<b>CONCEPTO TÉCNICO SOBRE NECESIDAD DE ESTUDIOS DETALLADOS DE AMENAZA Y RIESGO POR FENOMENOS DE REMOCIÓN EN MASA DENTRO DEL TRÁMITE DE LICENCIA URBANÍSTICA</b>	Código:	GPR-FT-10
		Versión:	04
		Fecha de revisión:	21/06/2011

1.1 CONCEPTO TÉCNICO No. CT:	CT-6404
1.2 ÁREA:	Técnica y de Gestión
1.3 COORDINACIÓN:	Investigación y Desarrollo
1.4 REFERENCIA CRUZADA RADICADO FOPAE:	2011ER16142
1.5 RESPUESTA OFICIAL No.	RO-53357

2.1 SOLICITANTE:	CURADURÍA URBANA No. 1
2.2 PROYECTO:	Edificio Panorama
2.3 LOCALIDAD:	2.Chapinero
2.4 UPZ:	90.Pardo Rubio
2.5 BARRIO O SECTOR CATASTRAL:	Pardo Rubio
2.6 DIRECCIÓN:	Transversal 3 No. 51 A - 31 / 45
2.7 CHIP:	AAA0090NSTO / AAA0090NSSK
2.8 MANZANA CATASTRAL:	11
2.9 PREDIO CATASTRAL:	26 / 25
2.10 ÁREA (Ha):	0.0431 (*)
2.11 FECHA DE VISITA: FECHA DE EMISIÓN:	Diciembre 1 de 2011 y Marzo 20 de 2012 Abril 15 de 2012

Fotografía No. 2. Vista de la Transversal 3 entre la Calle 51A y Calle 52A, se evidencia un sector consolidado.

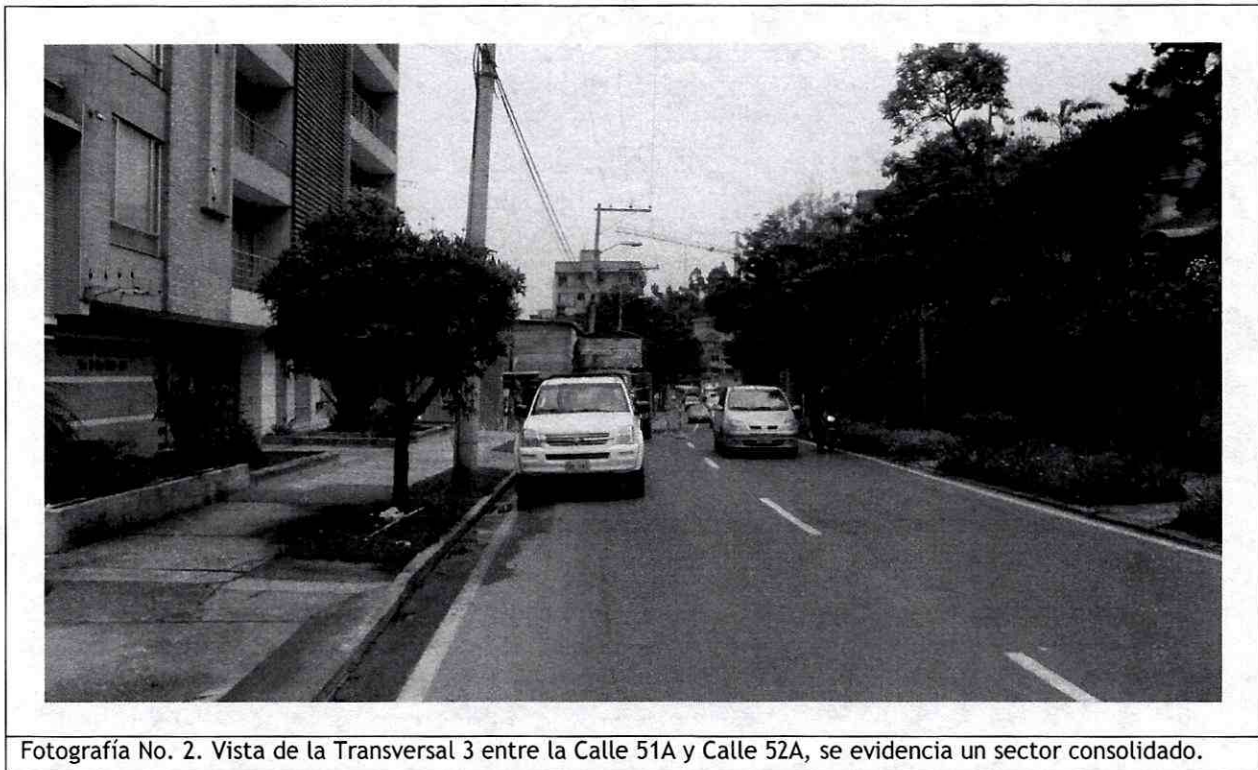
Dadas las características del predio se recomienda que se adelante en los estudios geotécnicos pertinentes, además de una adecuada caracterización física y mecánica de los materiales, la formulación de medidas y recomendaciones apropiadas que permitan garantizar en todo momento taludes de excavación estables y obras de contención seguras y confiables, ofreciendo no solo condiciones de estabilidad para el proyecto sino también para las edificaciones e infraestructuras aledañas.
